SB, Vibrationer i knivdisksystemet i G2, Automower, 220 AC, 230 ACX, Solar Hybrid, 265 ACX, 2012-06

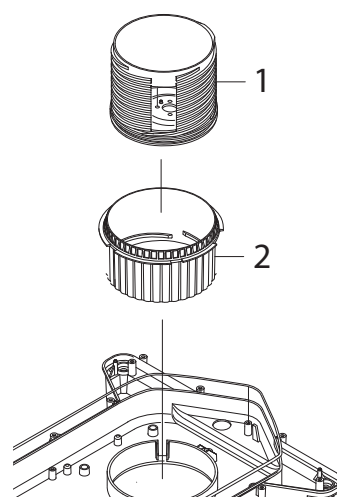
Ett fåtal Automower® G2-modeller (220 AC, 230ACX, Solar Hybrid och 265 ACX) m/2011 och m/2012 har rapporterats ha onormala ljudnivåer till följd av vibrationer i knivdisksystemet. Grundorsaken till vibrationerna är för lite fett i höjdjusteringsanordningen. Problemet löses genom att man tillför mer fett.

1. Öppna luckan till höjdjusteringen och sänk ned justeringen till MIN-läget.
2. Avlägsna höjdjusteringsratten.
3. Torka bort eventuellt överflödigt fett från insidan av den grå muttern (2) med en trasa. Du behöver inte torka bort allt fett, utan bara det som är lätt att komma åt.
4. Lägg en sträng fett mellan den svarta klippmotorskålen (1) och den grå muttern (2). Se till så att du inte fyller på så mycket att det går över kanten på motorskålen. Se bilden nedan.

5. Sätt tillbaka höjdjusteringsratten och vrid den till MAX och därefter till MIN. Upprepa detta 5 gånger för att se till att fettets fördelas jämnt över hela anordningen.
6. Avlägsna höjdjusteringsratten och upprepa steg 4 och 5.
